**INFORME DE HITO DE CONTROL
N° 009-2021-OCI/0341-SCC**

**“RENOVACION DE SISTEMA DE ABASTECIMIENTO DE
AGUA POTABLE Y PTAP, EN EL (LA) SERVICIO DE AGUA
POTABLE Y PTAP DE LA CIUDAD DE CABANA, EN LA
LOCALIDAD DE CABANA, PROVINCIA DE PALLASCA-
DEPARTAMENTO DE ANCASH”**

**HITO DE CONTROL N° 2: PRIMER AVANCE FISICO Y
FINANCIERO**

IMAGEN N° 1
DIMENSIÓN Y PROFUNDIDAD DE AGREGADO EN POZA DE
SEDIMENTOS N° 1

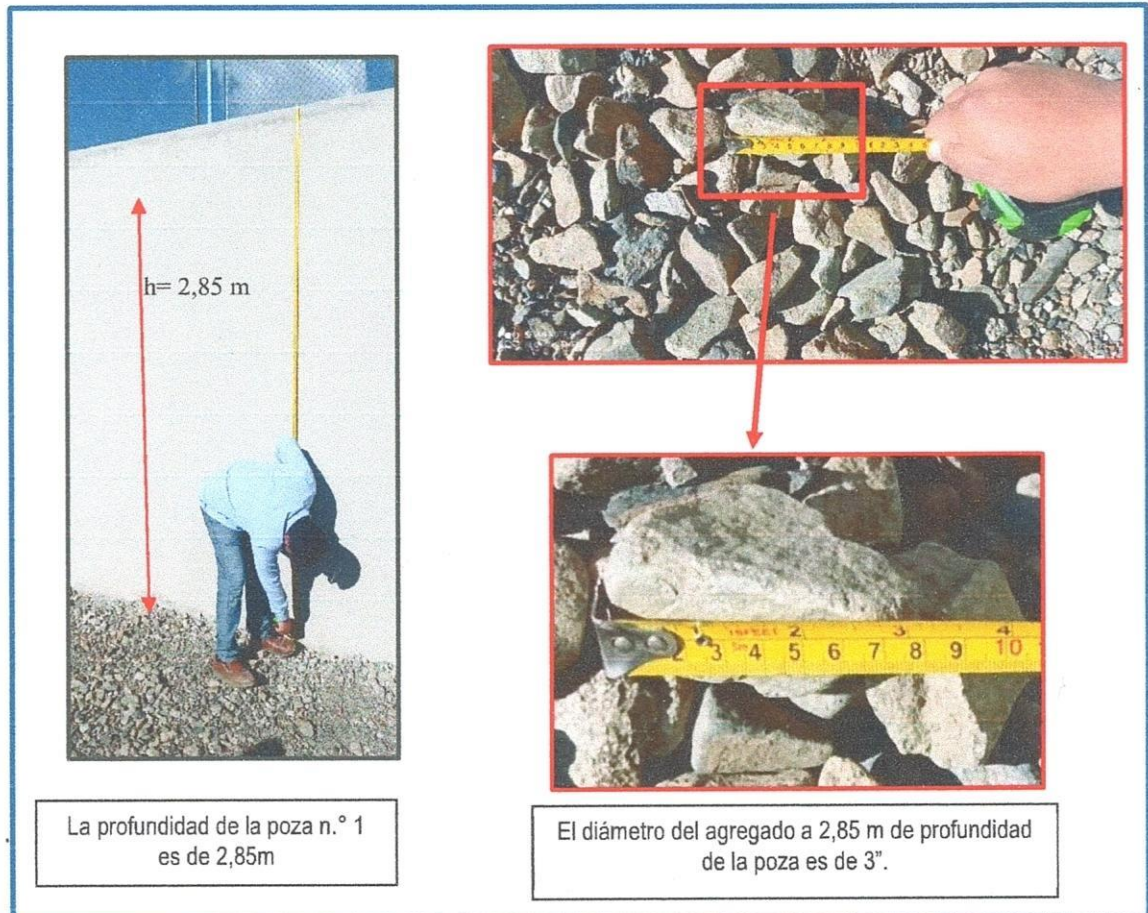
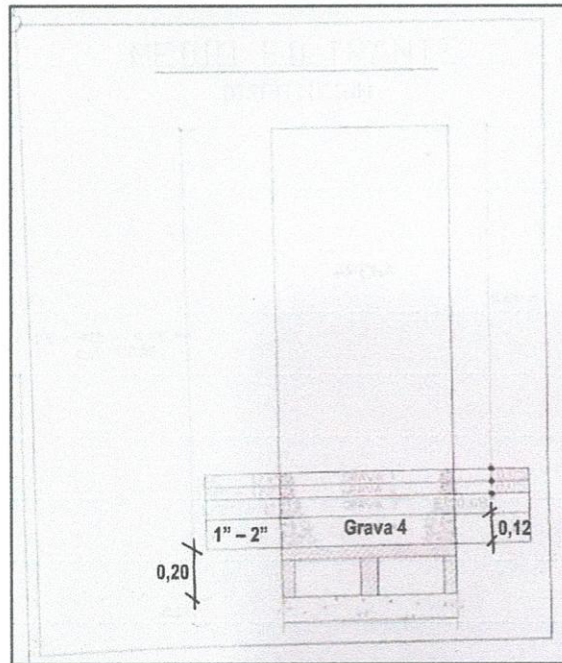
De la inspección física realizada el 1 de octubre de 2021 por parte de la comisión de control a la obra "Renovación de sistema de abastecimiento de agua potable y PTAP, en el (la) servicio de agua potable y PTAP de la ciudad de Cabana, en la localidad de Cabana, provincia de Pallasca - departamento de Áncash", se advirtió que, el material colocado (gravilla) en la poza de sedimentos n.º 1, no presenta la distribución, ni las dimensiones descritas en el planos del proyecto, toda vez que se encontró agregado de 3" de diámetro, a una profundidad de 2.85m; lo descrito se muestra a continuación:

no obstante de la verificación física realizada el 01 de octubre de 2021 se advirtió que se ha colocado material granular con dimensión superior a 2", además se comprobó que esta capa de agregado se encuentra a una profundidad de 2,85m, pese a que en el referido plano, esta capa de material granular se encuentra a 2,28m (resultado de la sustracción 2,60 – 0,32), lo que denota el incumplimiento del expediente técnico del proyecto.

IMAGEN N° 2
MATERIAL GRANULAR DE 1" A 2" DE DIÁMETRO QUE CONFORMA EL MEDIO FILTRANTE
SEGÚN PLANO
FL-01 "FILTRO LENTO"

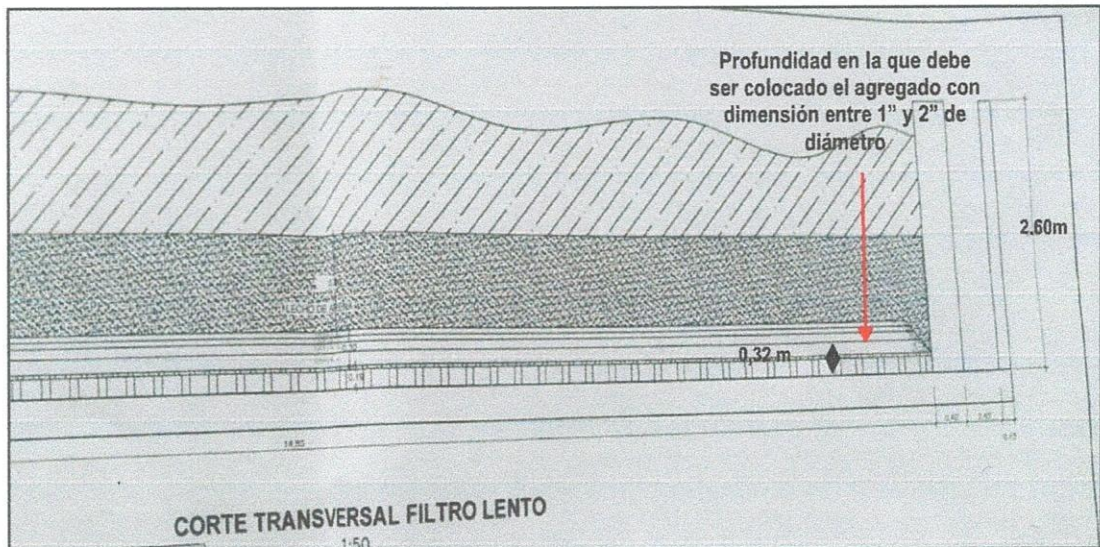
Es así que, el plano FL-01 "Filtro Lento", describe gráficamente la distribución de los agregados que componen el medio filtrante de la poza de sedimentación, entre los que se encuentran aquellos con dimensiones comprendidas entre 1" a 2" de diámetro; y la profundidad en la cual deben ser colocados, conforme se muestra en las siguientes imágenes:

Como se puede advertir en las imágenes precedentes, según el plano FL-01 "Filtro Lento" el medio filtrante de la poza de sedimentos, está compuesto por arena y grava, encontrándose en esta última una capa de agregado con dimensiones comprendidas entre 1" y 2" de diámetro,

IMAGEN N° 5
ZONA DE CONTROL DE TRABAJO SEGÚN PLAN DE TRABAJO APROBADO

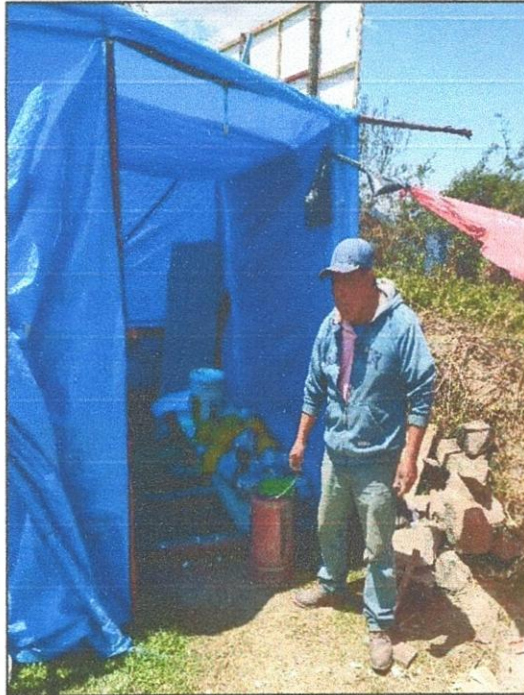
De la visita realizada según Acta de Inspección física de 1 de octubre de 2021, por la comisión de control concurrente, se evidenció que la zona de desinfección de COVID-19 solo cuenta con un bidón de agua.

En ese sentido, la zona de desinfección de COVID-19, no se encuentra implementada y señalizada, tal como lo establece el expediente técnico en una de las partida 09.01.05 Sensibilización de la prevención del contagio covid-19 en obra "Instalar paneles informáticos en varios puntos de la obra con las recomendaciones básicas de prevención del contagio frente al COVID-19 e informar a los trabajadores sobre el contenido del plan, debiendo estar anexo al plan de seguridad y salud en el trabajo, entre otros". A continuación, se evidencia la ausencia de la implementación de la zona de desinfección COVID-19 en las siguientes imágenes:
